审图常见问题解析

2026年09月 总第38期

10个典型问题案例剖析

图1 修改前影厅平面

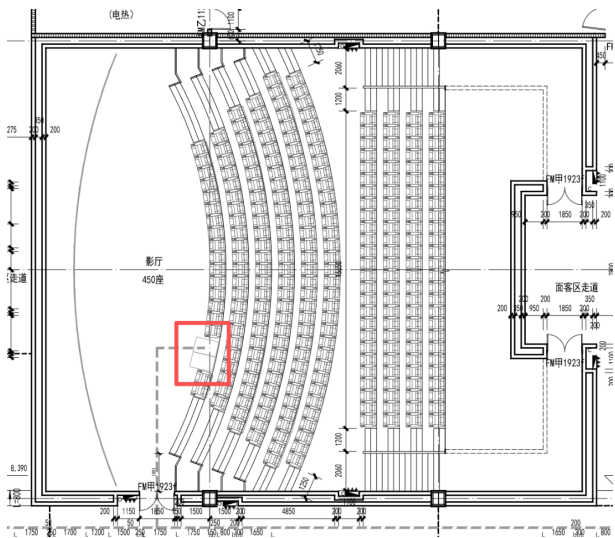
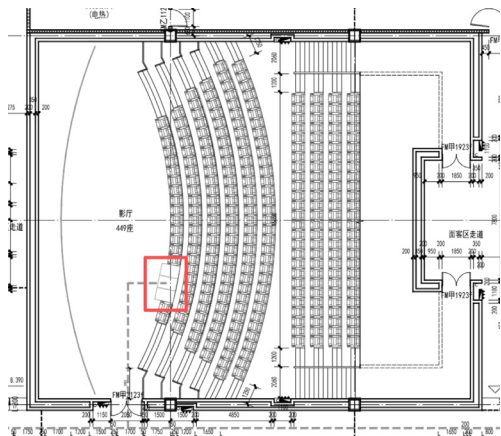
某大型商业综合体公建项目，三层设置中型乙级电影院，共有座位1090个，其中一座450座影厅仅设两个轮椅席位（见图1），不符合《建筑与市政工程无障碍通用规范》GB 55019-2021第3.5.4条第2款的规定。

《建筑与市政工程无障碍通用规范》第3.5.4条第2款规定了设置轮椅席位数量比例的底线要求，400座以上时，当不能被200整除时，不足200的部分应设置1个轮椅席位。本项目450座， $450/200$ 应至少设3个轮椅席位。

本工程修改后增设一个轮椅席位（见图2）。另外需要注意的是，影厅无障碍流线上影厅双扇门单扇开启后净宽应不小于0.9m（《公共建筑无障碍设计标准》DB11/ 1950-2021第3.6.4条第2款）。

图1 一层加固后计算结果（局部截图）

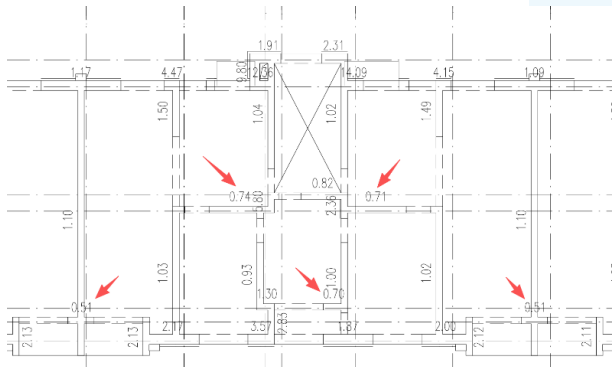
采用钢筋网砂浆面层加固法对静力承载力不足的墙段进行加固，采用现浇钢筋混凝土板墙对结构进行抗震加固。加固后计算结果显示，各楼层综合抗震能力指数均大于1.0，但一层部分墙段综合抗震能力指数小于0.8（见图1），不满足《既有建筑抗震加固技术规程》DB11/T 689-2025第5.1.2条第7款要求。

为1.54、1.70，均大于1.0，部分墙段综合抗震能力指数0.51~0.74小于规范下限值0.8，不满足要求。

本案例调整加固设计后，楼层及每个墙段综合抗震能力指数均满足规范要求。

图1 原水水池平面图

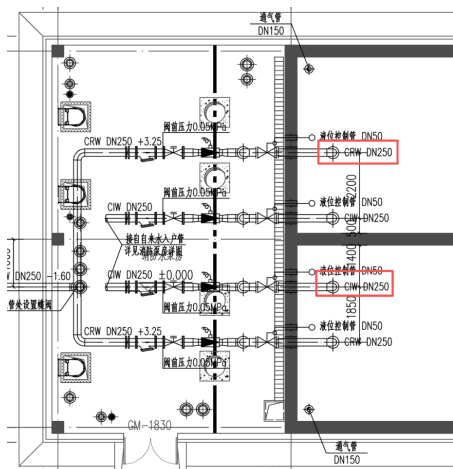
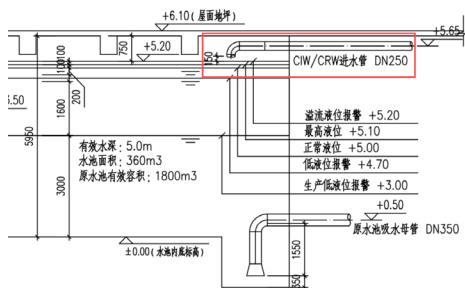
某项目总建筑面积5.96万m²，项目为工业厂房项目，建设一条年产3万片（等效12寸晶圆）先进封装生产线及配套设施。在项目设计中，设计有原水水池，其储存水用于冲刷及冷却塔补水，水池补水为市政中水及市政给水，市政中水为主要水源，市政给水为事故时补水水源，市政给水及市政中水补水管管径均为DN250，补水管最低点高出溢流边缘的空气间隙均为150mm，不满足规范要求，见图1、图2。图中CIW为市政给水，CRW为市政再生水。

中水,且用途主要为冲厕用水,因此该水池应按给水为中水水池补水来满足空气间隙的要求。给水及中水补水管管径均为DN250,补水管最低点高于溢流边缘空气间隙满足150mm的要求,但不满足进水管管径2.5倍的要求,因此本项目补水管空气间隙不满足

修改市政给水补水管最低点高出溢流边缘空气间隙,不小于625mm。

图1 三层排烟平面图(局部)

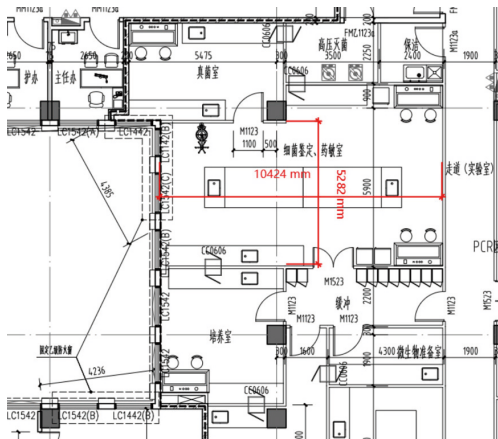
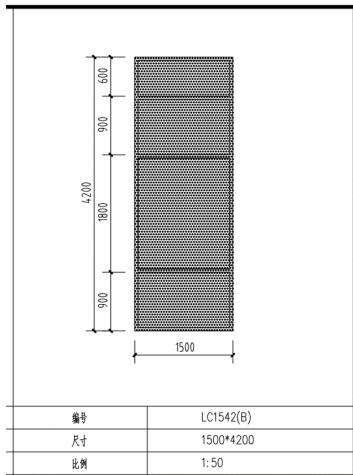
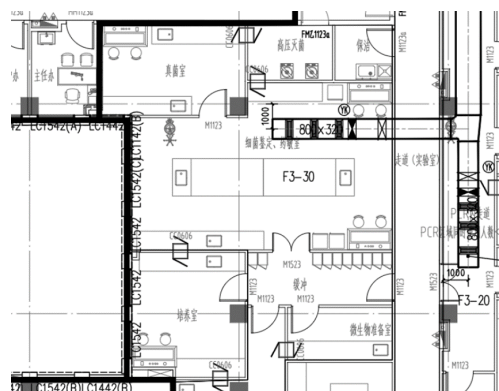
某医疗建筑项目总建筑面积80998.69m²,其中地上建筑面积53698.19m²,地下建筑面积27300.5m²,总床位数1000张。在2#楼三层设有检验科,图1为三层排烟平面图(局部),图中的细菌鉴定、药敏室建筑面积大于50m²,且经常有人停留,虽然该房

间在临内庭院的外墙上设有外窗,但是由于该位置位于2个防火分区交界处,图中标明该房间的外窗均为固定乙级防火窗,图2为建筑专业门窗表中LC1542(B)分隔图示,也未见设置可开启部分,LC1542(C)亦同。该房间未相应设置排烟设施。

该房间设置的外窗均不可开启，且属于建筑面积大于50m²、并经常有人停留的房间，未设置排烟设施，违反了《建筑防火通用规范》第8.2.5条第1款规定。

在细菌鉴定、药敏室设置机械排烟设施，见图3。

图2 人防消防配电系统图(设置在人防通信值班室内)

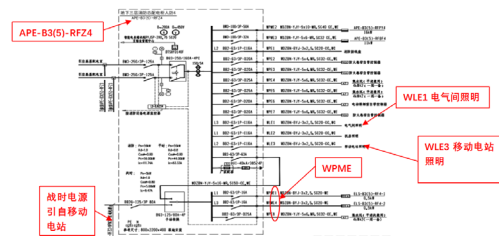
某建筑面积约4万平方米的大型地下车库，地下二层设置4个人防防护单元，战时均为二等人员掩蔽所，其中一个防护单元内设置本人防工程的移动电站。每个防护单元设置一台专用消防双电源箱，各防护单元防化通信值班室及移动电站的照明仅引自本防护单元的消防双切箱平时消防段，未见引接战时自备电源，见图1、图2，不满足战时一级负荷供电要求，不符合《平战结合人民防空工程设计规范》DB11/ 994-2021第7.2.9条第1款的规定。

图1 卫生间详图

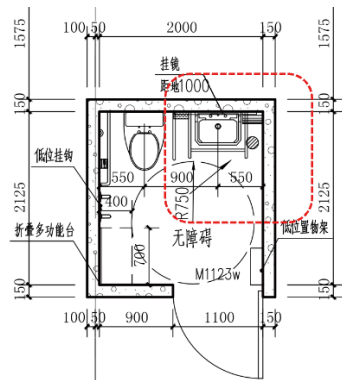
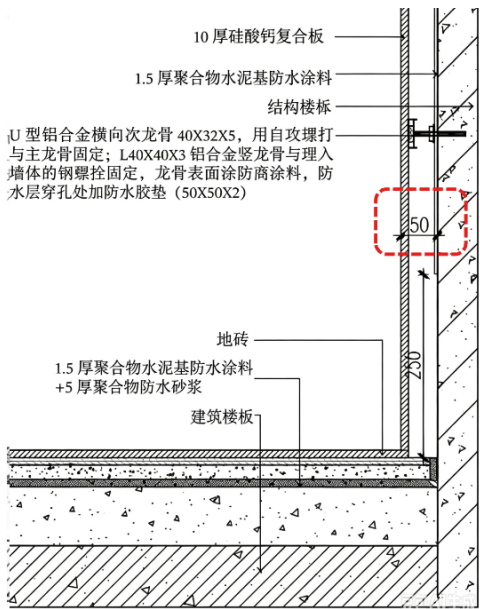
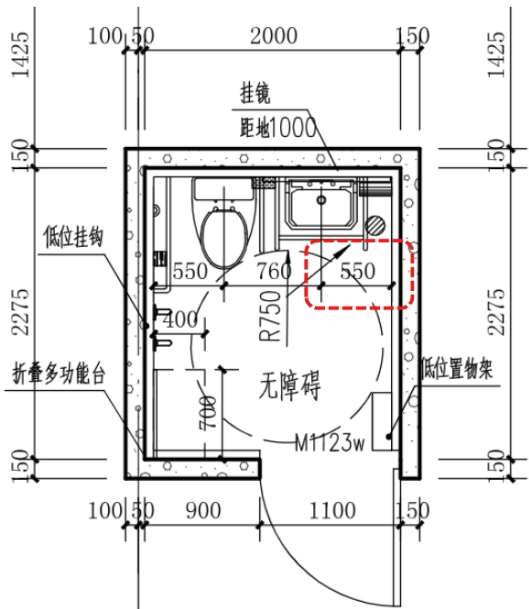
某卫生服务站项目，在装配式建筑设计过程中采用了集成卫生间。装修做法表中内墙墙面采用干式工法，但设计时未充分考虑干式工法墙面的确切构造厚度，若依据卫生间详图结构墙体定位施工，将导致无障碍卫生间洗手盆水嘴中心距侧墙的距离不符合《建筑与市政工程无障碍通用规范》GB 55019-2021第3.1.10条第1款的规定，见图1。

然而，项目设计存在一个关键问题：未考虑卫生间干式工法墙面构造做法所需的厚度，《装配式建筑评价标准》第2.0.3条明确干式工法为现场采用干作业施工工艺的建造方法，第2.0.7条也明确集成卫生间为在工地主要采用干式工法装配而成的卫生间，本项目卫生间详图中未表达集成墙体的构造厚度，如果直接依据该图纸施工，将导致无障碍洗手盆水嘴中心距侧墙的距离不符合《建筑与市政工程无障碍通用规范》第3.1.10条中“水嘴中心距侧墙不应小于550mm”的强制性要求。

核算干式工法墙面构造厚度，调整洗手盆定位。在设计阶段应充分考虑卫生间干式工法墙面的构造厚度，将洗手盆的安装位置向无障碍卫生间左侧适当调整，卫生间详图及相关详图中应明确标注干式工法墙体的构造层次和厚度，确保施工完成后的水嘴中心距侧墙完成面的净距离不小于550mm（见图3、图4）。

图3 复式拉杆型膨胀节

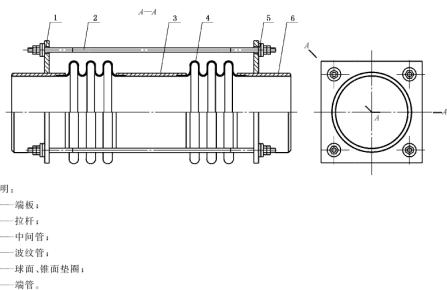
根据检查井内补偿器布置图及热力管道平面布置图,该项目选用的补偿器应为复式拉杆型膨胀节,用于吸收任一平面内的横向位移并通过拉杆承受波纹管压力推力。规范中并无横向外压型波纹管补偿器、横向波纹管补偿器等名称。

同时设计单位应知悉复式拉杆型膨胀节与复式自由型膨胀节区别,复式自由型膨胀节是由中间管所连接的两个波纹管及结构件组成,主要用于吸收轴向与横向组合位移而不能承受波纹管压力推力的膨胀节。两者内在区别在于是否能够承受波纹管压力推力,外形区别在于拉杆是按照承受内压推力还是按照避免运输及安装过程中波纹变形的目的而设计,其拉杆数量及粗细程度不同。

设计单位在设计过程中应根据规范中术语和定义要求,规范设备名称,避免采购过程中出现错误。

图1 含宿舍功能的综合楼与易燃品库的防火间距

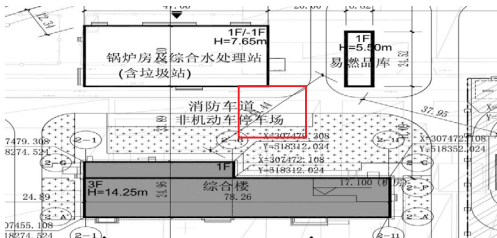
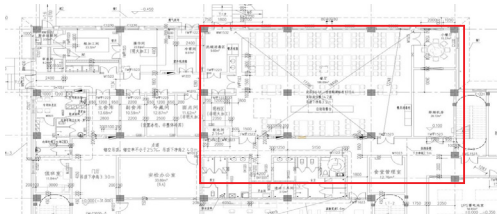
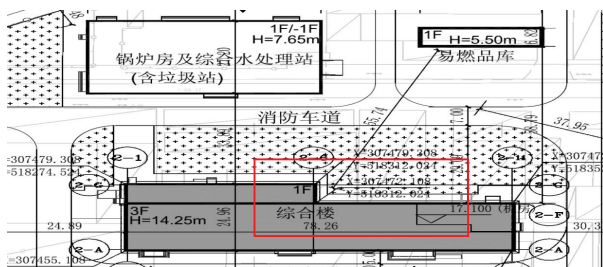
层设置宿舍,其与甲类易燃品库的间距为44.44m,不符合《建筑防火通用规范》GB

55037-2022第3.2.2条甲类仓库与高层民用建筑和设置人员密集场所的民用建筑的防火间距不应小于50m的规定, 详见图1、图2。

《建筑防火通用规范》实施指南第3.2.2条实施要点明确了“‘设置人员密集场所的民用建筑’, 包括人员密集场所和人员密集场所与其他使用功能的合建建筑”, 因此本案例中宿舍楼与办公用房合建, 属于规范第3.2.2条所规定的“设置人员密集场所的民用建筑”, 应严格执行规范第3.2.2条规定的防火间距要求。

建筑设计修改总平面图, 加大综合楼与易燃品库的防火间距后, 符合规范规定, 详见图3。

图1 拟建场地各地块分布情况示意图

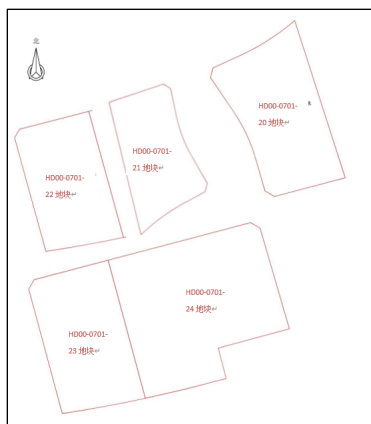
建工程多次进场钻探, 策划方案进行多次调整, 由于工期限和建设单位要求, 勘察设计单位按不同的规划地块分期分别出具了勘察报告, 报告相互引用了其他地块的勘察钻孔数据、试验成果等资料, 但未对工程的进展情况、引用资料与拟建场地的相互关系进行说明。拟建场地各地块分布情况见图1。

各分区出具的勘察报告中, 勘探点与拟建物平面配置图、剖面图、勘探点数据一览表、建设工程勘察现场工作量备案表以及报告正文均未对借用的钻孔、试验成果等进行标识、标注和说明。如为借用资料, 应明确该资料与本场地的关系, 附相应的成果资料, 以确保整个勘察报告的真实性、完整性。

针对上述问题, 在后续分期勘察或类似项目中, 若必须引用前期或邻近地块资料, 报告中应专设章节进行详细说明; 附“引用资料与拟建工程场地的位置关系图”, 清晰标注引用钻孔与本期建筑边界的距离, 说明引用数据的勘探时间, 并评价在这段时间间隔内, 场地是否发生过大的填挖、堆载或环境变化, 以及这些变化是否会导致引用的土工试验数据(特别是物理力学性质指标)已不再适用。既是对引用资料的免责声明, 也是确保工程质量的技术措施。
